Teema: FW: Vastused- Panin nüüd alles õige lõigu lingi. JJt märgid Kaasiku külas

Liikluskorraldaja märkused 1-3, ja lisatud joonistel.

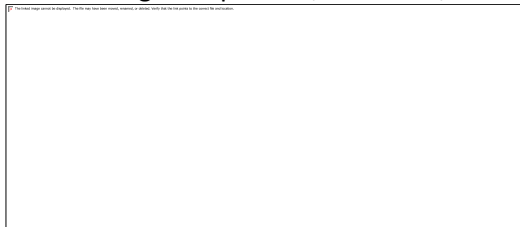
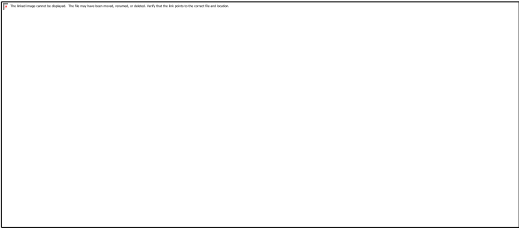
1. Mõnes kohas eraldusriba alla erandliku.
2. jjt kulgemine Kaasiku külas poe vastas, Hingu tee ristmikul, kus see jjt tahetakse ikka tuua parkla ja tagasipöördekohta ja tee vahelt läbi, mitte selle tagant eraldusribalt. Jäetakse olukord lahendamata.
3. Hoiatusmärgid jalakäijatest näha projektiga ette likvideeritavatena. Peale JJT valmimist ei liigu enam jalakäijad sõiduteel.
4. PK 0+15 ümbertõstetav märk, kuid märk ei selgu.
5. Kuidas sellel lõigul on JJT alguse ja lõpu märkide tähistusega, et oleks varemprojekteeritud lõigul ühtemoodi.
6. Bussipeatuse LM ootekoja nurgas kitsendab liiklusruumi ja raskendab talihooldust. Kas on õiges kohas?
7. Pk 1+15 on kõrvuti proj ja olemasolev lamp.
8. Tingmärk puudub, ei saa aru, mis kavandatud on.

9. Kuidas vesi jõuab vahele trüüpi nt pk 3+75 trüüpi pk 3+15. Trüüpi seletuskiri ei käsitle.

10. Kaevud jalgte kattes.

1. Lisan selgituse seletuskirja, lisaks on tellija poolne vastus e-kirjaga 10.05.2022 16:25
2. Tellija vastus e-kirjaga kuupäeval 09.06.2022 12:54
3. JJT poolsed LM 821 ja 172 olidki likvideeritavad, LM 351 ümbertõstetav

Lisan siis täiendavalt ka riigitee teisel pool teed asuvad LM 172 ja 821 likvideeritavateks.

4. Juhul kui mõeldud oli reklaamtulpa, siis lisan joonisele reklaamtulpa kohta tekstilise viite.
5. Eemaldan oleva LM 445 (puuduvad andmed varemprojekteeritud lõigu kohta)
6. Muudan, et bussipeatuse LM kinnitada ootekoja külge
7. Projekteeritud on JJT valgustus, olev on riigitee puitpostil valgustus.
8. Tekstiline viide on joonisel juures, lisaks on näidatud lõikel PK0+20, aga lisan ka tingmärkidesse
9. PK 3+40 ... PK4+10 on eraldusriba madalamates kohtades on kõrgused 36.90-37.00 ja vajadusel jõuab vesi truubini, pigem toimub immutamine. Truubi eesmärk on rohkem enne ristmikku madalamas kohas tagada vajadusel ühendus JJT taguse alaga. Lisan truubi kohta seletuskirja teksti.

10. Kahjuks drenaaži vaatluskaevud ei saa paikneda samal joonel restkaevudega, samuti ei saa nihutada vaatluskaevudega seotud poolringaugustusega drenaaži riigiteele lähemale (kaeviku kaevamine riigitee läheduses) või siis riigiteest kaugemale JJT alla (kuna eesmärk on eraldusriba vee kogumine drenaaži).
